改善箇所説明図

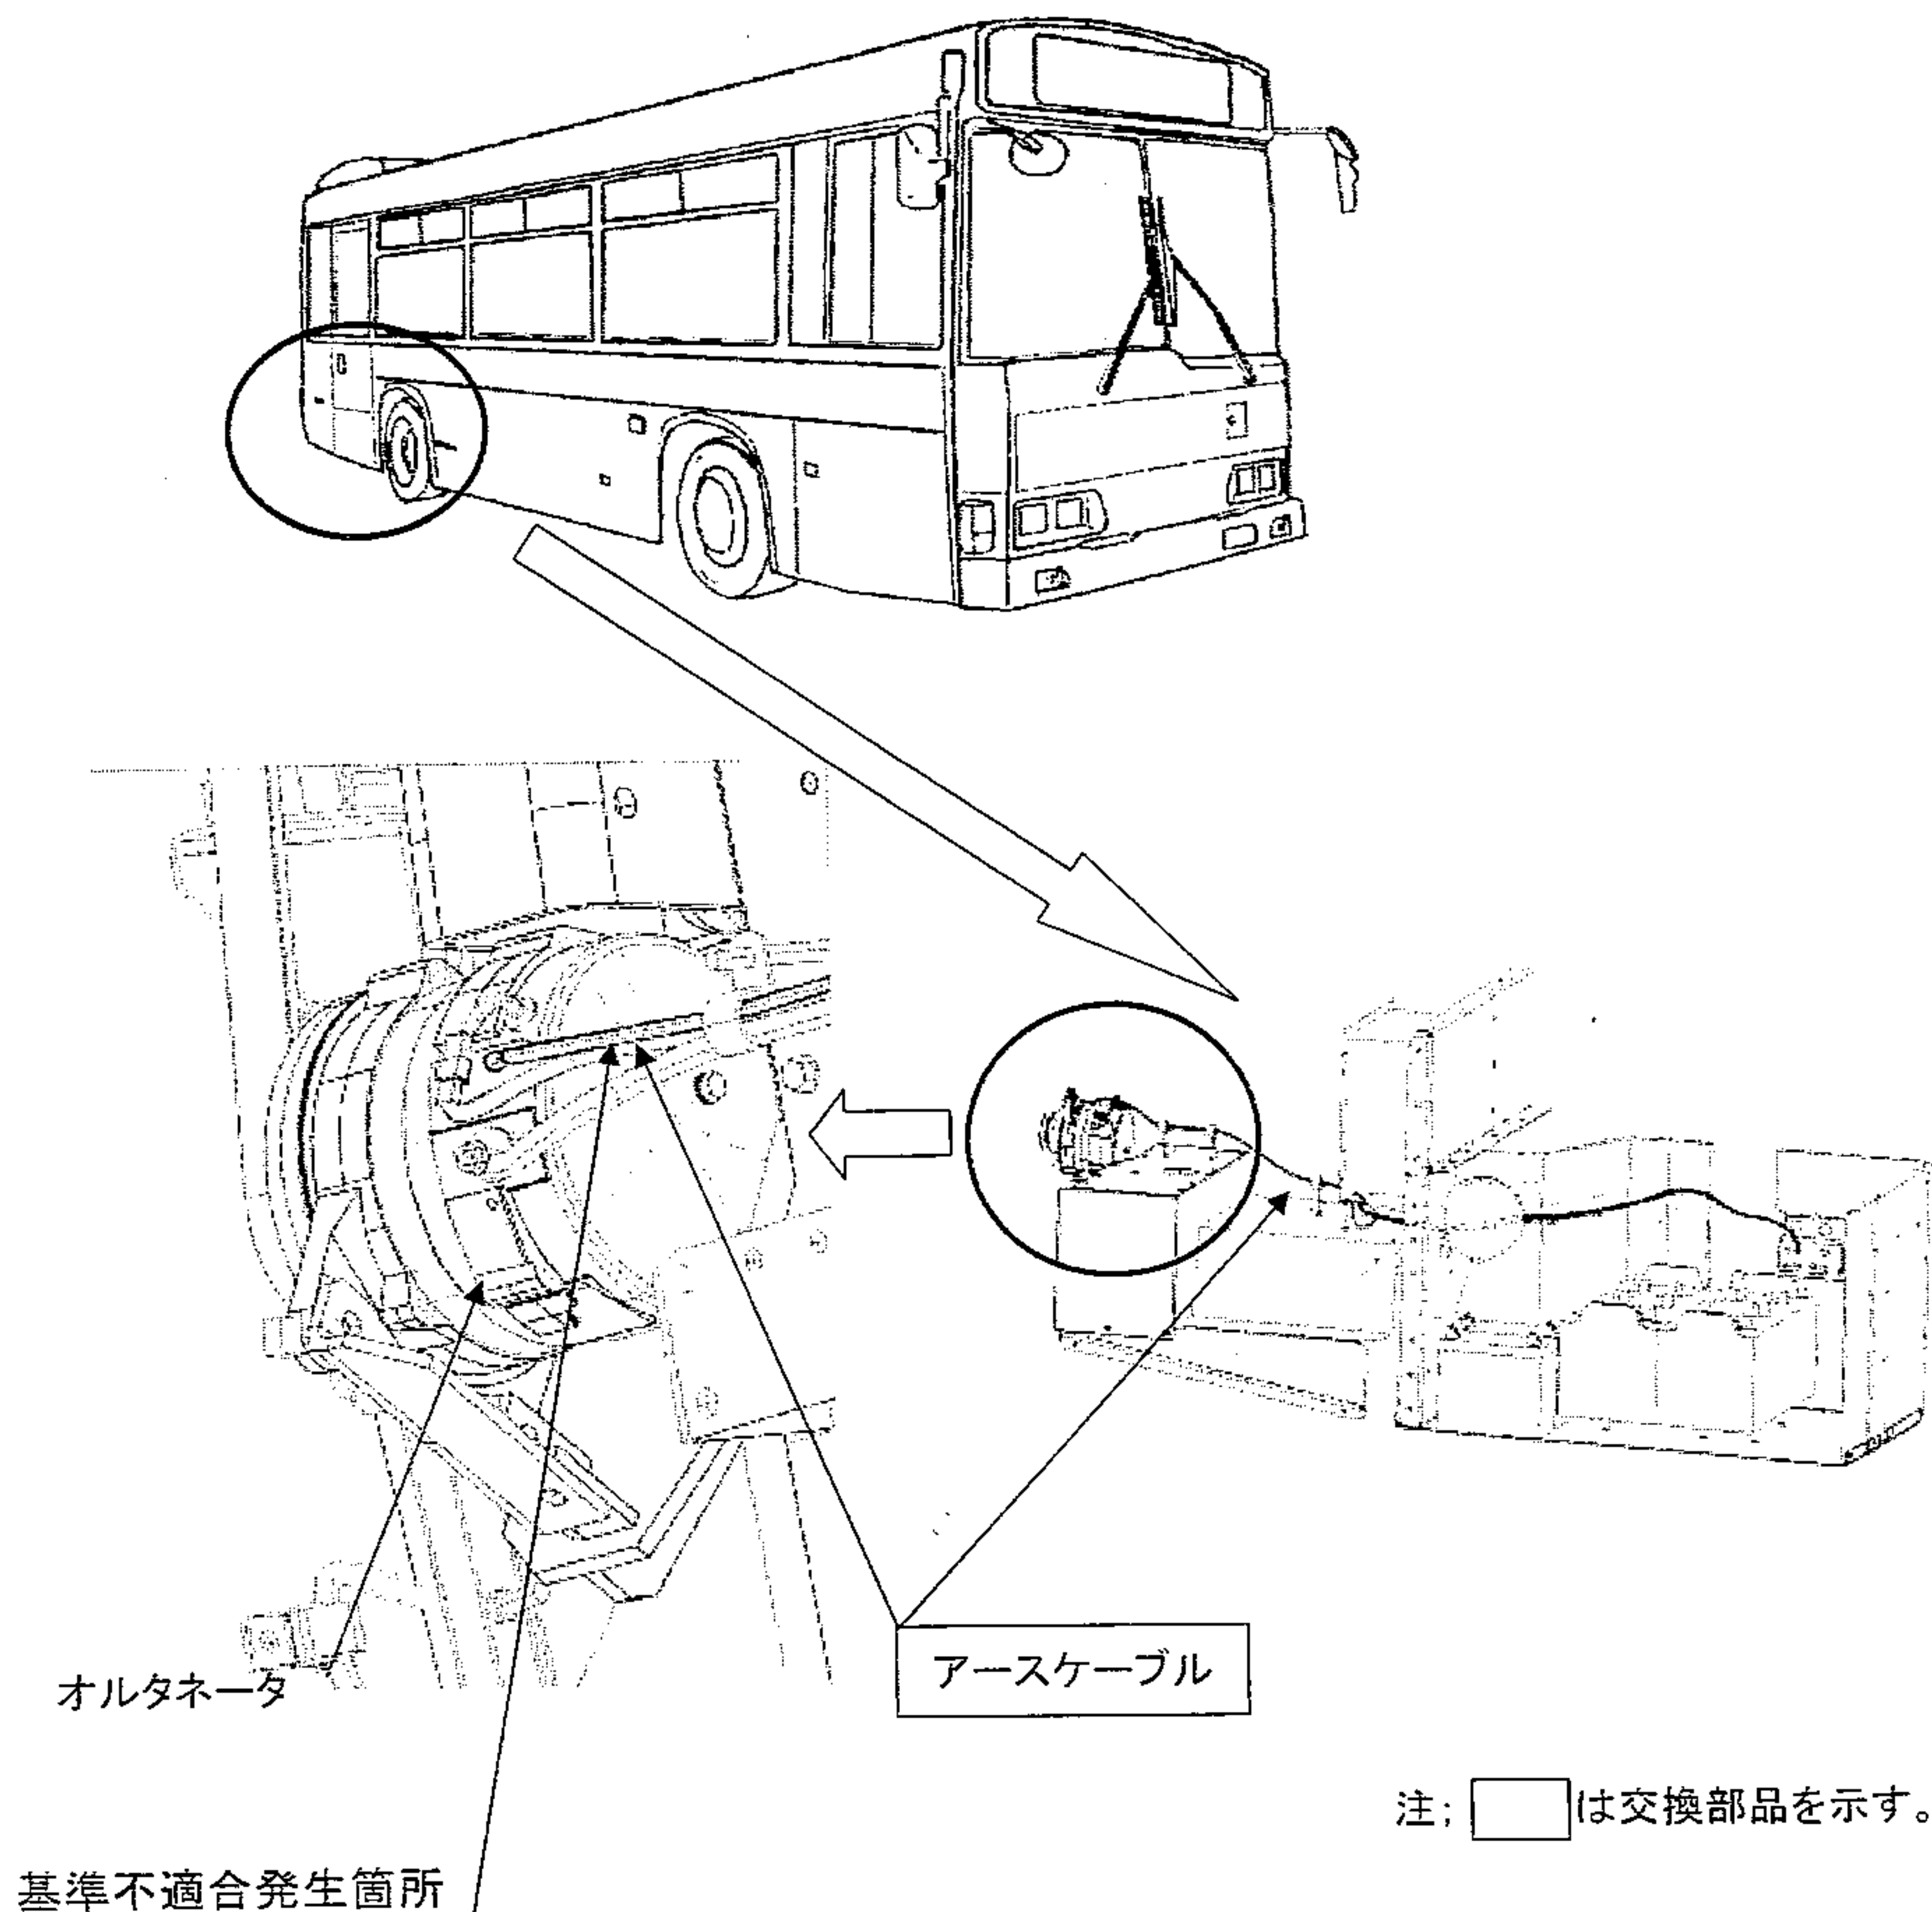
オルタネータ用アースケーブルの線径が不適切なため、発電時にアースケーブルの許容電流値を超え、当該ケーブルが溶損し、最悪の場合、火災になるおそれがある。

全車両、当該ケーブルを対策品と交換するとともに、当該ケーブルの周辺のケーブルを点検し、損傷しているものは新品と交換する。

識別：改善済車両にはオルタネータのアースケーブル取り付けボルト横に黄色ペイントを塗布する。
